**Freizeitpark Rasti-Land
Anbindung an die K7 (Quanthof)
Salzhemmendorf**

**K 7 Abschnitt 10
von Stat. 0.241 bis 0.435**

**Straßenbau
VORENTWURF**

Audit: **Sicherheitsaudit, Phase 2 (Entwurfsplanung)
Heike Stephan, Inros Lackner SE, Hannover, (14.06.2024)**

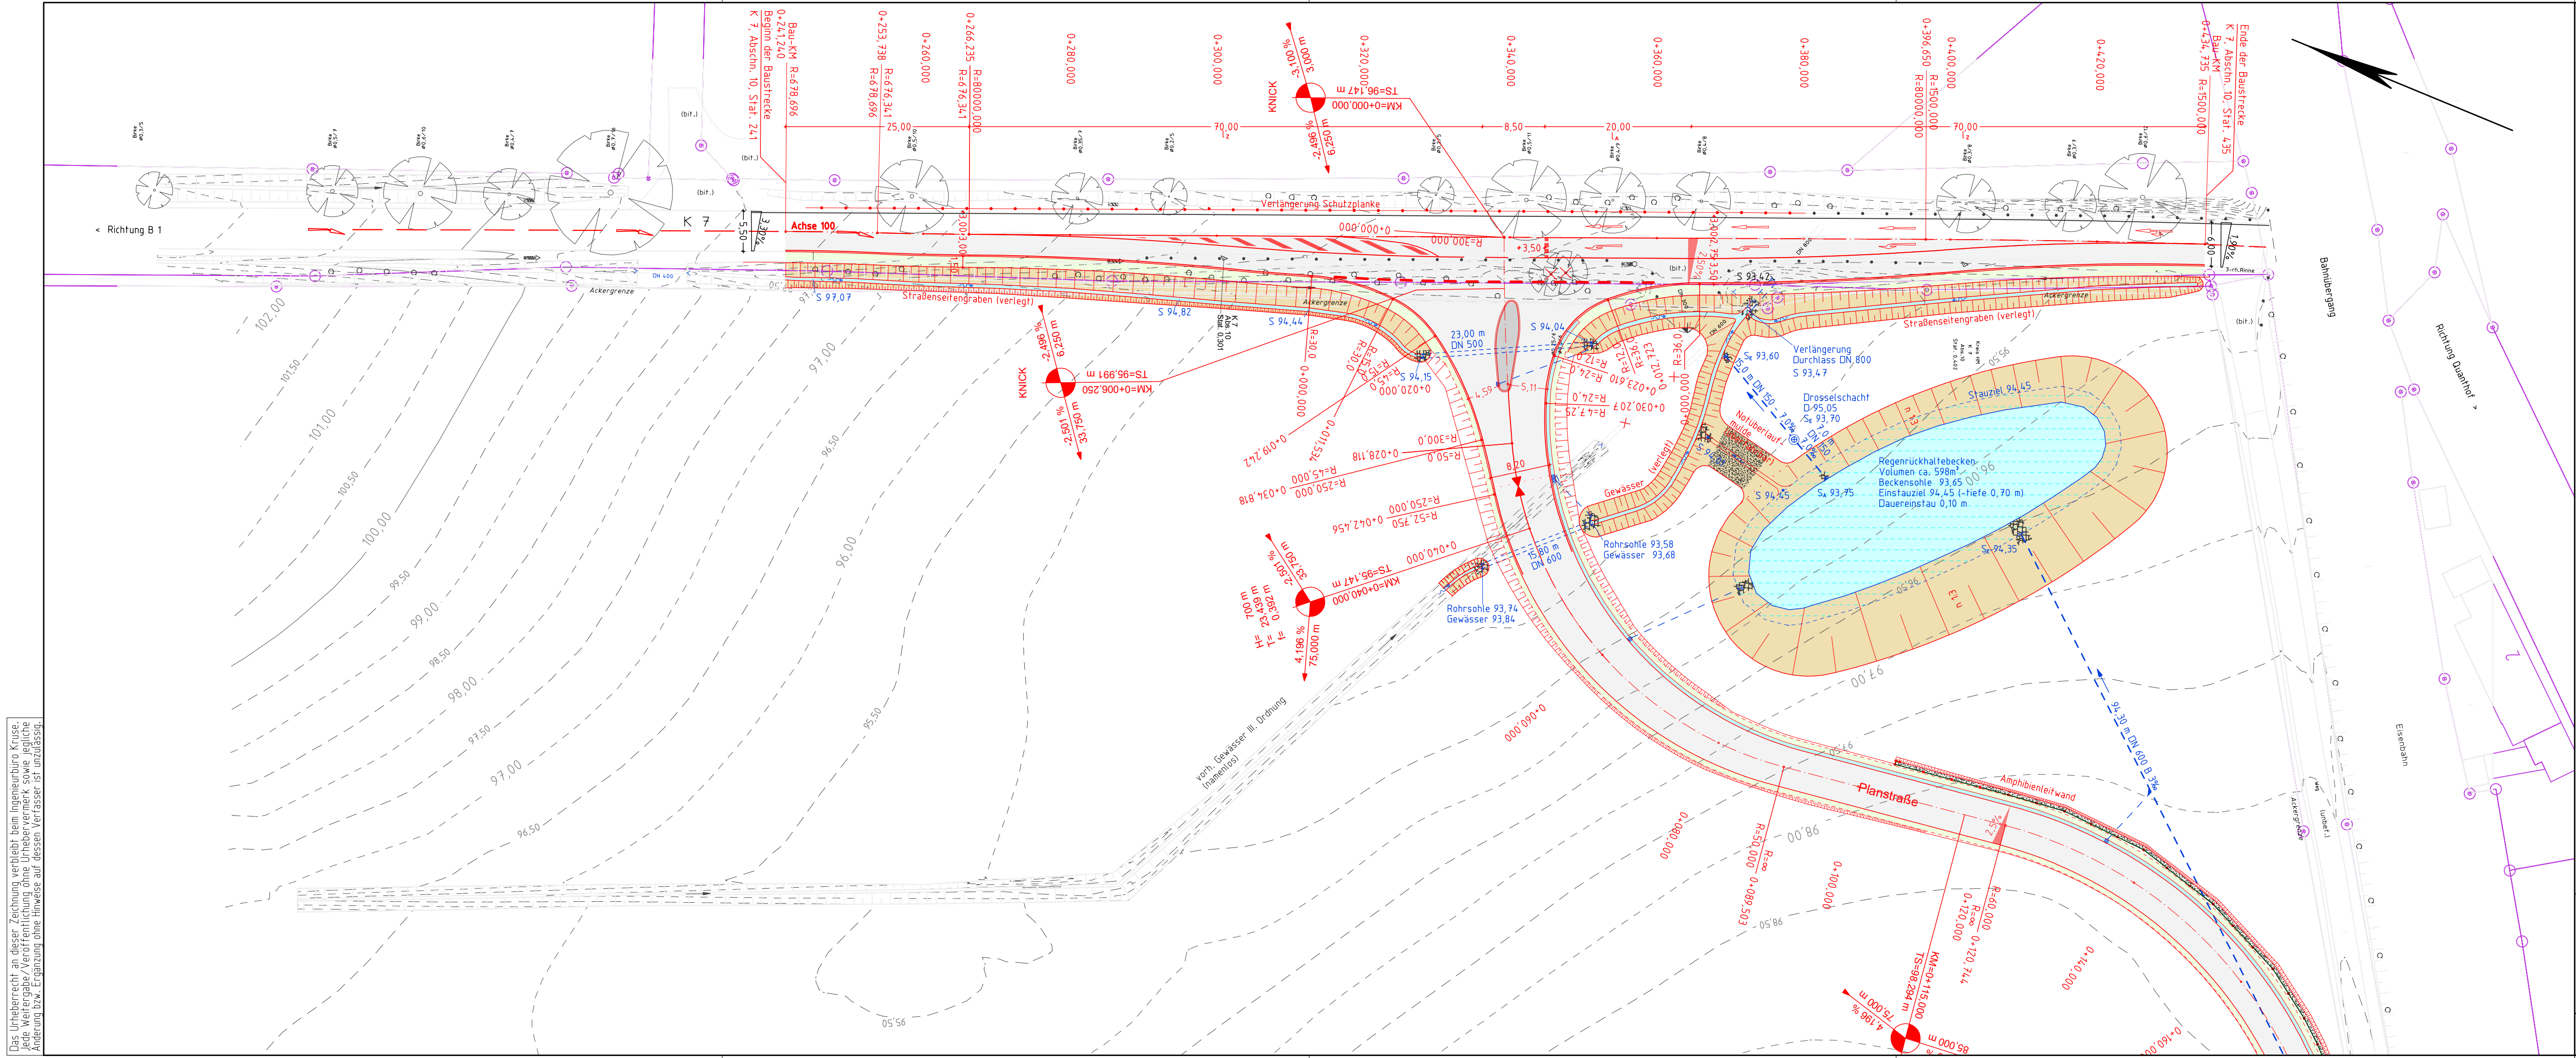
- Berichte über die Auditierung der vorangegangenen Planungsphase liegen nicht vor.
- Für den vorliegenden Planungsabschnitt liegen keine gemeldeten Unfälle vor.
- Im Lageplan in der Unterlage 5 sind westlich der K 7 Einschnittsböschungen dargestellt. Aus den Regelquerschnitten geht hervor, dass sich die K 7 in diesem Bereich in Dammlage befindet. Dieses wurde auch durch die Ortbegehung am 06.06.2024 bestätigt.

Die Böschungsdarstellung im Lageplan sollte überprüft werden.

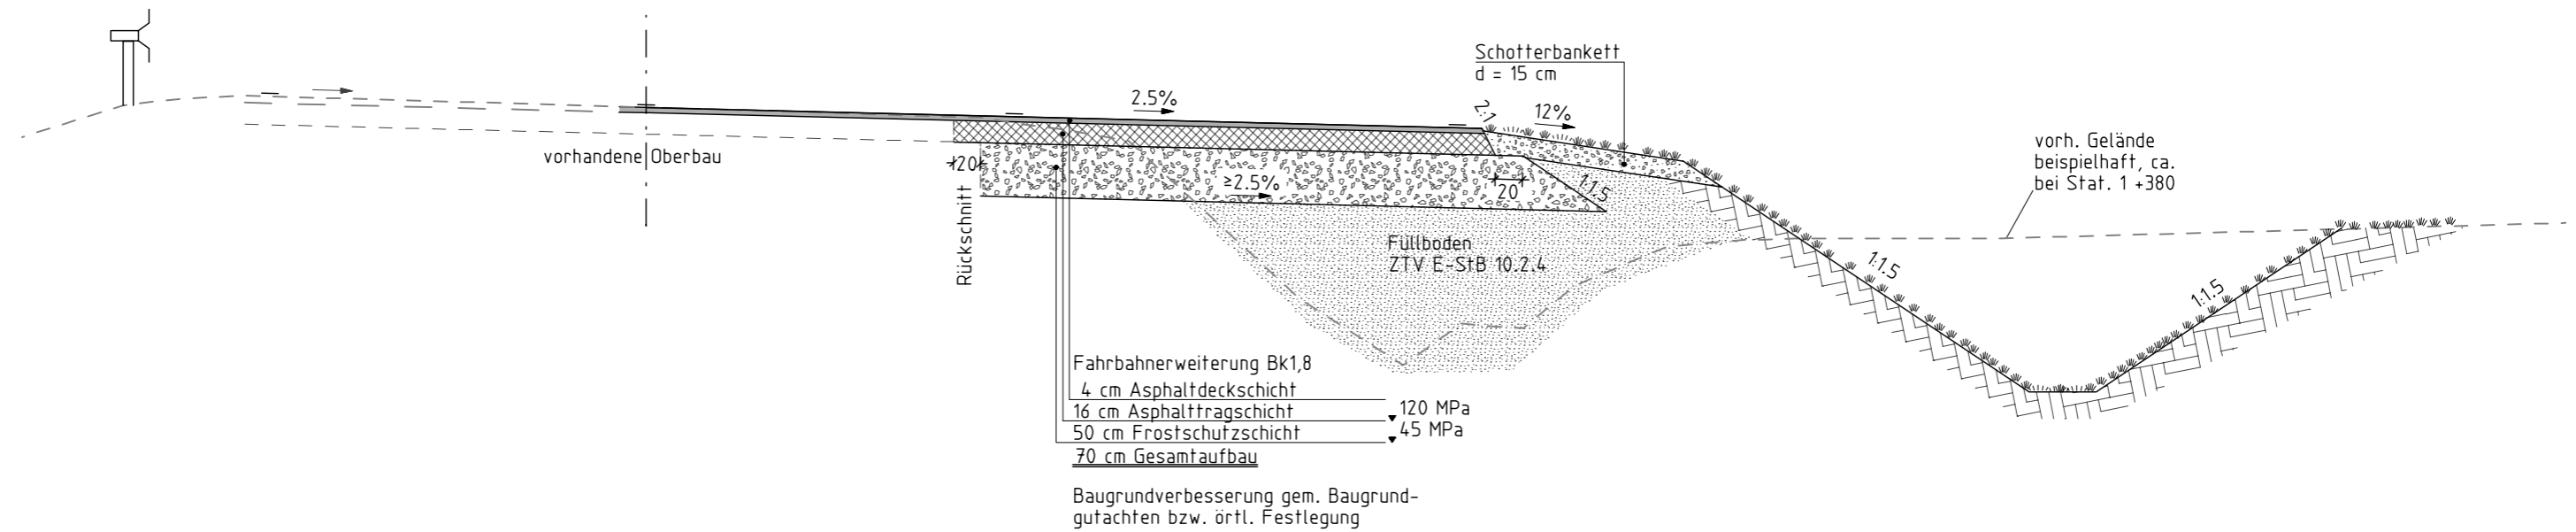
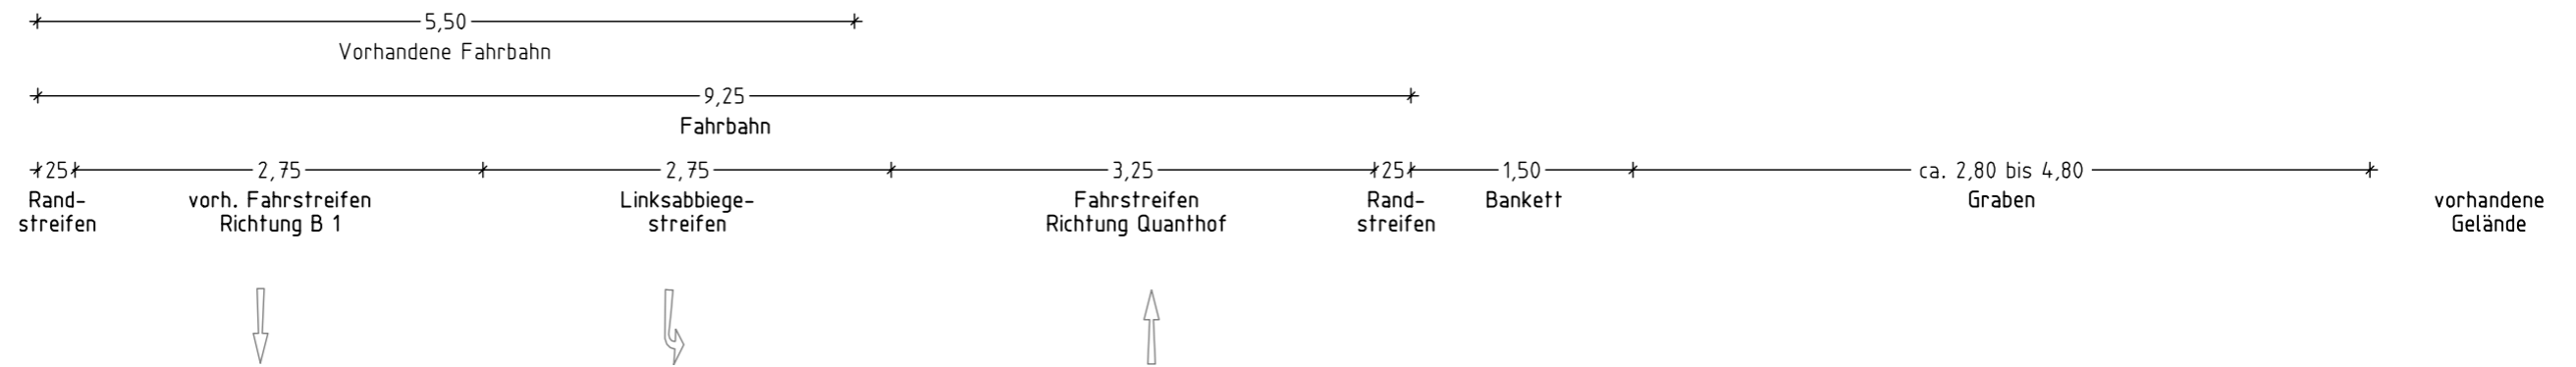
Bei dem Regelquerschnitt in Unterlage 14.2 (Blatt-Nr. 1a) wird der Fahrstreifen in einer Breite von 3,0 m angegeben. Die an anbaufreien Landstraßen vorzusehende Randmarkierung ist in diesem Querschnitt nicht dargestellt und sollte eingetragen werden. Die geplante Fahrstreifenbreite von 2,75 m entspricht nach dem M ERL 2023 (Tabelle 6) der empfohlenen Mindestbreite bei Bestandsstraßen der EKL 3.

Auch bei Anwendung der RASt 2006 befinden sich die geplanten Breiten bezüglich der Begegnung im Querschnitt und beim Nebeneinanderfahren im Knotenpunkt im Bereich der Mindestanforderung. In der RASt 2006 wird in diesem Fall eine Bemessung mit eingeschränktem Bewegungsspielraum und Geschwindigkeiten von < 40 km/h empfohlen.

1. Die asphaltierte Fahrbahn der K 7 weist im Bestand Breiten zwischen 5,5 bis 5,6 m (bei V_{zul} 100 km/h) auf.
Für den Planbereich bis Anschluss an die Gleisanlage ist nach Rücksprache mit dem Straßenbaulastträger ein verbreiteter Ausbau in insgesamt 6,0 m Breite (Mindestmaße Tab. 6 M ERL 2023 mit 2,75 m Fahrstreifenbreite zuzügl. 0,25 m Randstreifen, bzw. im Bereich des Linksabbieerbereichs) vorgesehen und wird für die zu erwartenden Verkehrsstärken als ausreichend angesehen. Für den Fahrstreifen Richtung Quanthof wurde im Hinblick auf den größeren Platzbedarf (Verschwenkung in Folge des geplanten Linksabbiegestreifens und Abbiegevorgänge) die befestigte Breite von 3,0 m einseitig auf 3,5 m verbreitert, um auch den größeren Fahrzeugen (Reisebusse bzw. evtl. Anlieferungen per Sattelzug) die Zufahrt zum Freizeitpark zu ermöglichen.
Der Entwurf sieht die Reduzierung der zulässigen Geschwindigkeit auf 70 km/h vor.

Die geplanten Fahrstreifenbreiten und die Entwurfparameter sind entsprechend der Entwurfsklasse IV der RAL 2012 gewählt. Daran ist aus Sicht des Straßenbaulastträgers auch festzuhalten.
